SKLEP O ZAVRNITVI VSEH PONUDB ZA JAVNO NAROČILO
DOBAVA IN MONTAŽA SISTEMOV HLAJENJA IN GRETJA
Z LOČLJIVIMI ENOTAMI

ZAPISNIK

DOBAVA IN MONTAŽA SISTEMOV HLAJENJA IN GRETJA Z LOČLJIVIMI ENOTAMI

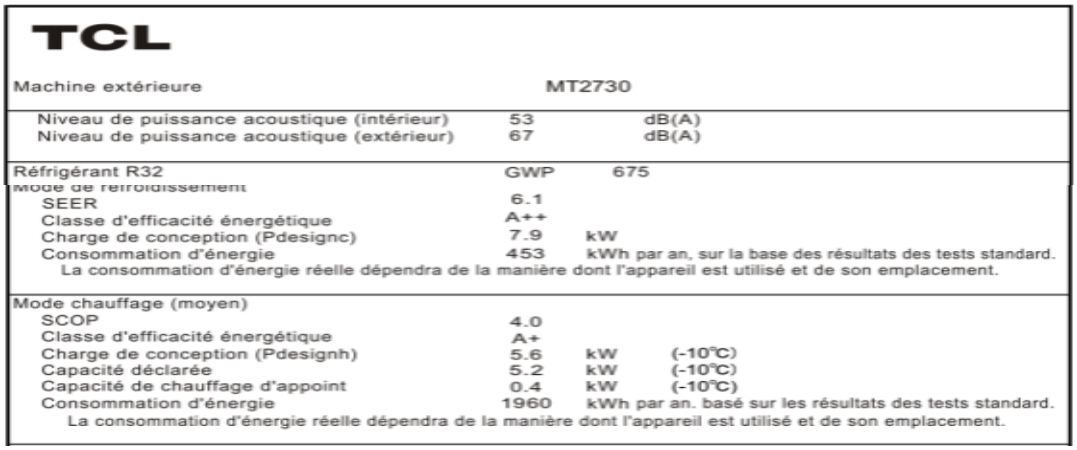
Vezano na sezonsko energijsko učinkovitost je v razpisu za zunanje enote zahtevana v načinu hlajenje SEER najmanj 8,5 in v načinu gretje najmanj 4,0, kar ima osnovo v zelenem javnem naročanju za »višji razred energijske učinkovitosti« (spodaj).

Iz prikazanega je ugotovljeno, da naprave AERMEC tega merila ne izpolnjujejo.
